1.- RESUMEN GLOBAL DE LAS SUGERENCIAS Y VALORACIÓN DEL PROCESO DE PARTICIPACIÓN

El proceso de participación para la renovación de los espacios públicos de la Plaza de España se inició el día 6 de octubre de 2014. Desde ese mismo día se mantuvo abierto el canal interactivo durante cinco meses, en la página web del Ayuntamiento de Madrid.

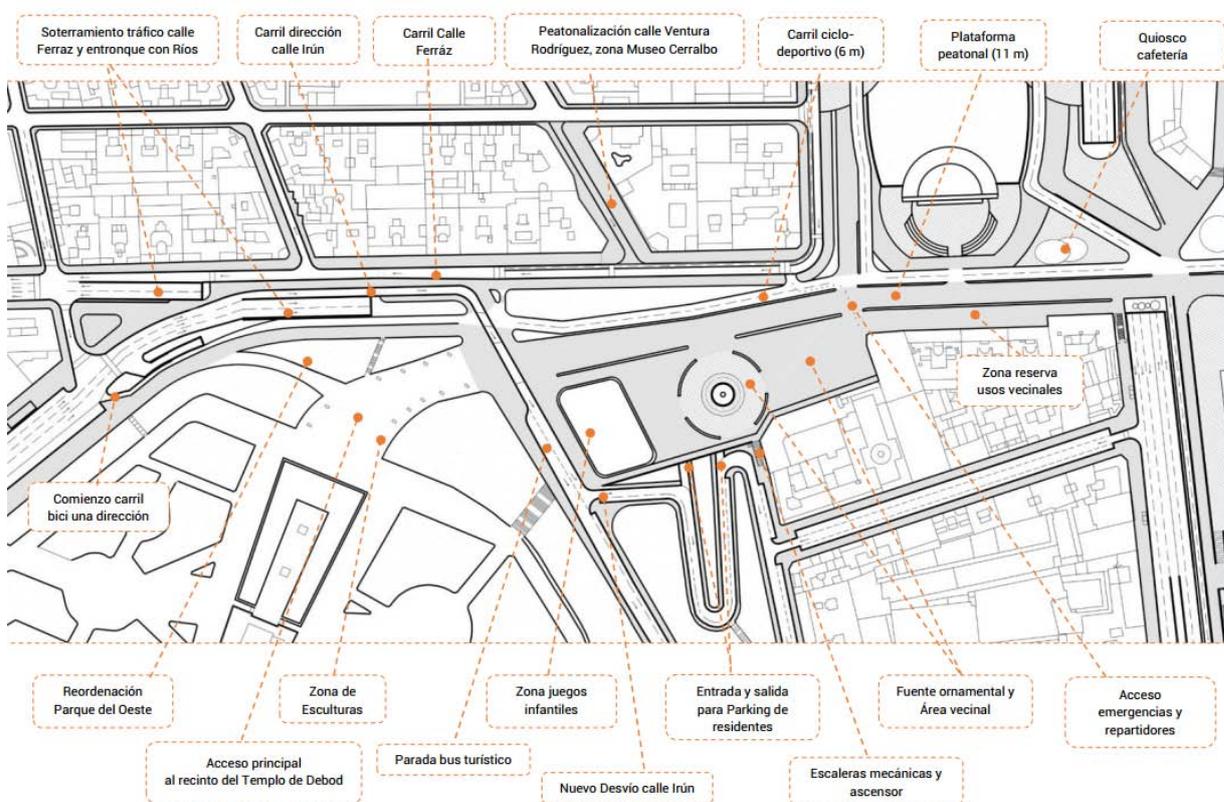
- "[...] Se plantea como primera novedad importante en el resto de la reforma, la peatonalización total del eje Palacio Real – Templo de Debod. Acometer esta peatonalización nos ayuda a ganar un espacio importantísimo para los ciudadanos y para el circuito turístico.

La bajada de cota en el entorno se puede realizar gracias a la excavación de los nuevos túneles, que obligará a un desmantelamiento total del viaducto existente, pudiéndose replantear cotas más acordes con la edificación existente.[...]"

Comentario. *Rebajar la cota del nivel peatonal y, por tanto, de la cota de la intersección conlleva el rediseño del desarrollo longitudinal del paso subterráneo del eje Cuesta de San Vicente. La diferencia de cotas a salvar es de unos 2,50 m.*

Sin embargo, el desarrollo longitudinal del túnel, tal y como se ha concebido en la Propuesta Inicial, ya adopta los parámetros geométricos más favorables que permite la topografía del terreno.

Así, del mismo modo que no es posible su prolongación en planta, tampoco resulta viable rebajar la cota de paso bajo la intersección, pues para desembocar en Plaza de España se requerirían pendientes superiores a las determinadas en la normativa técnica de aplicación.

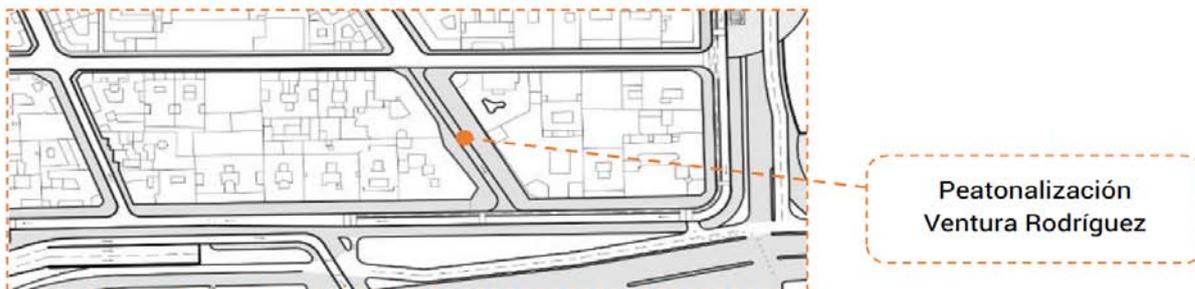
- "[...] Peatonalización de la calle Ventura Rodríguez en el tramo del Museo Cerralbo, para crear una zona de acceso al museo más rica con posibilidad de crear terrazas [...]"

Comentario. La peatonalización de este tramo es técnicamente viable, dado que el movimiento Ferraz-Princesa puede realizarse por la calle Evaristo San Miguel o por la propia Plaza de España. A tener en cuenta en fases posteriores del proceso.

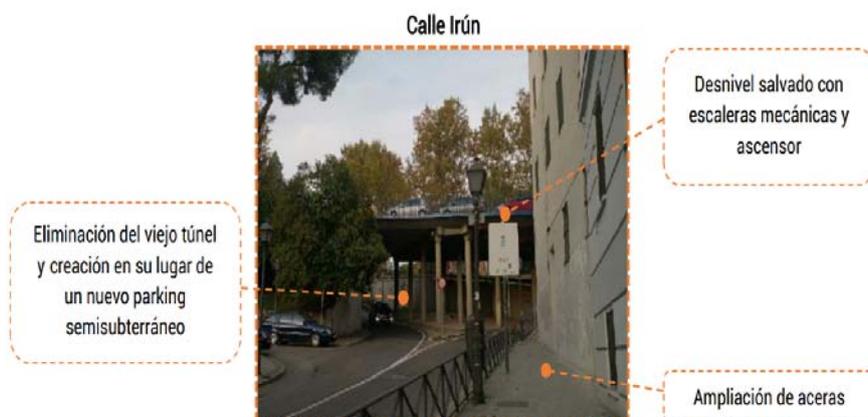
- "[...] También se pacificará el tráfico en la calle Arriaza, gracias a la eliminación del túnel de Plaza de España que desviaba el tráfico a la M30 por esta calle. La existencia del nuevo túnel que irá por la Cuesta de San Vicente dejará obsoleta esta infraestructura. Permitiendo aprovechar el hueco dejado y el gran desnivel, para la construcción de un nuevo Parking semisubterráneo de carácter mixto: público y para residentes [...]"

***Comentario.** La supresión del paso inferior que habilita la conexión de Plaza de España con la calle Irún y el giro a izquierdas para el acceso a la calle Bailén liberaría un espacio que podría emplearse, efectivamente, como parking mixto.*

2.4.3.- Sugerencia nº 62. Propuesta de Mutua Madrileña

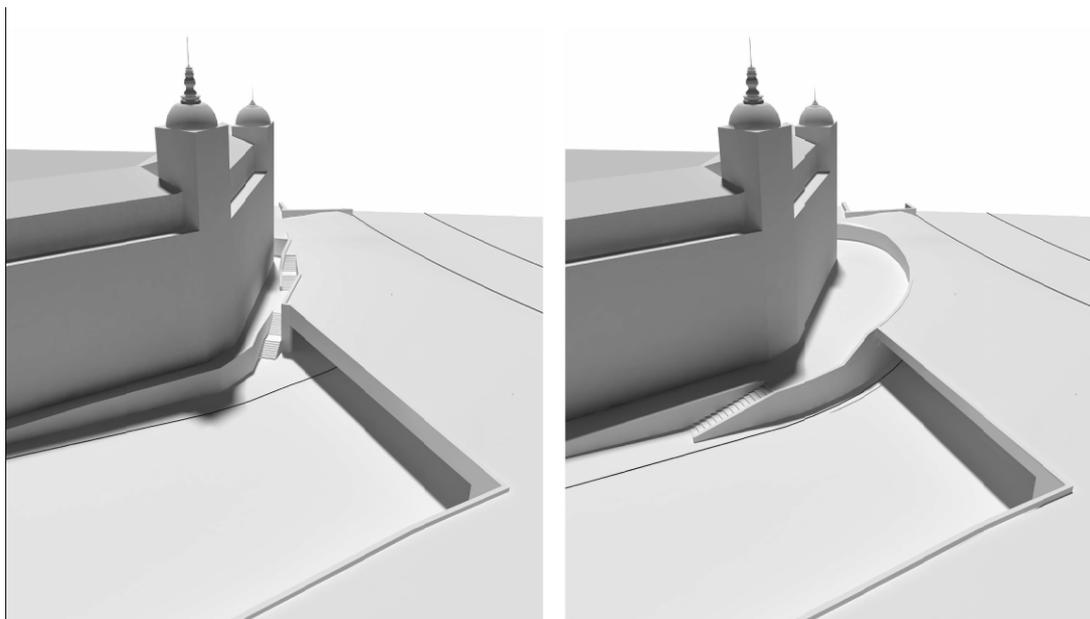
Mutua Madrileña, entidad propietaria del edificio situado en el nº 8 de Plaza de España, aporta una propuesta para la adaptación del espacio peatonal correspondiente a la esquina con la calle Bailén.

En la situación actual la estructura que habilita el paso superior del eje Ferraz-Bailén sobre la intersección con Cuesta de San Vicente perjudica la visibilidad de la fachada del edificio, y dificulta la continuidad del tránsito peatonal entre dicho eje y la acera de los números pares en Plaza de España.

Comentario. *Se estima que la propuesta es técnica y económicamente viable en el marco de la Propuesta Inicial, dado que se plantea la sustitución de la estructura que habilita el paso superior, con lo que es perfectamente posible adaptar su geometría y la localización de los apoyos.*

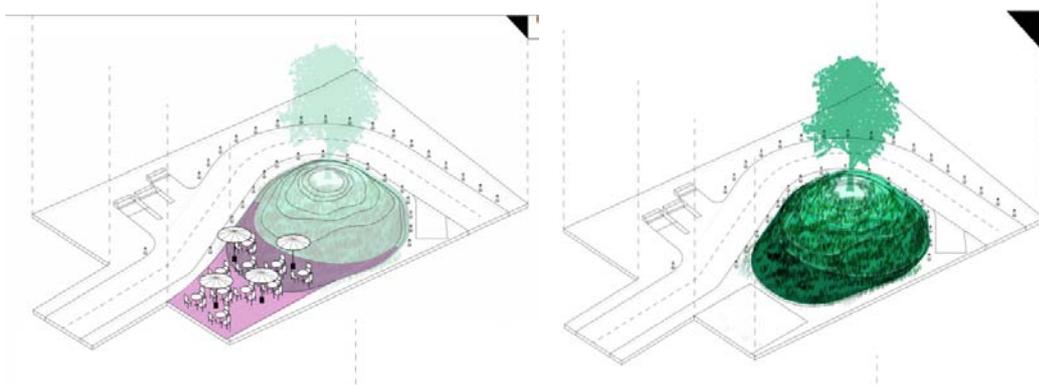
- "[...] plantear dentro de las actuaciones a incluir dentro Plan Especial bajo rasante, la conexión del túnel con un futuro muelle de carga y descarga en el edificio. Pensamos que una posible solución para el aparcamiento del edificio, podría ser realizar el parking bajo rasante en el mismo inmueble, entrando directamente desde el túnel aprovechando el acceso del muelle. Si bien se trata de una primera idea que obviamente está sujeta a su viabilidad técnica, nos gustaría saber vuestra opinión preliminar al respecto. [...]"

Comentario. *Se considera que esta propuesta es razonable y encaja con los criterios de mejora. El túnel de conexión entre el nuevo parking bajo Plaza de España (zona de ampliación) y un posible parking bajo el edificio tendría una longitud de unos 55 m y su desarrollo longitudinal debe salvar el cruce con el túnel previsto en Cuesta de San Vicente y las galerías de servicios existentes bajo acera y calzada. Es, por tanto, del mayor interés su estudio detallado en próximas fases.*

Imagen de la Plaza Emilio Jiménez Millás. Situación actual

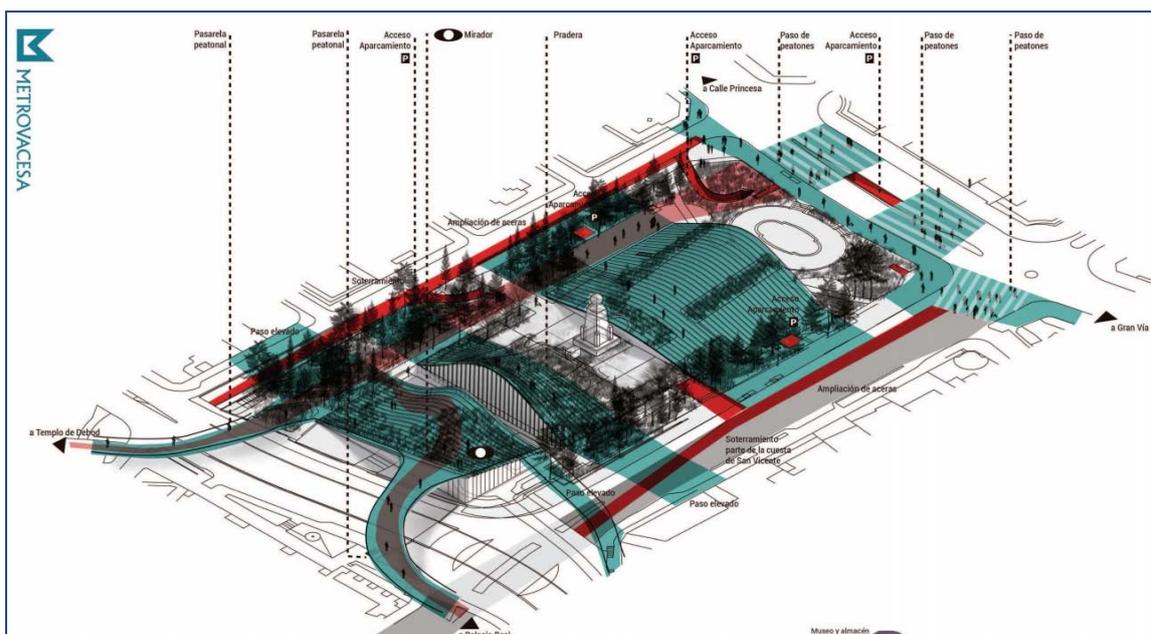
El concepto planteado es de indudable interés y supone una mejora sustancial para la integración de esta plaza de acuerdo con los criterios que se están adoptando en el enfoque para la remodelación de Plaza de España.

Comentario. La modificación de la configuración viaria recogida en esta propuesta no resuelve los espacios necesarios para que los vehículos puedan dar la vuelta. Este vial da servicio a los vehículos que salen del parking subterráneo (sentido salida de la plaza), y a los vehículos que acceden (sentido entrada) para las operaciones de carga y descarga relacionadas con los locales comerciales y con el edificio de viviendas; estos vehículos deben tener habilitada la posibilidad de girar y tomar también el sentido de salida.

Sería necesario, por tanto, añadir a la propuesta un "fondo de saco", con lo que, en todo caso, la superficie disponible para zonas verdes y esparcimiento quedaría muy reducida respecto a la configuración actual. A tener en cuenta en fases posteriores del proceso.
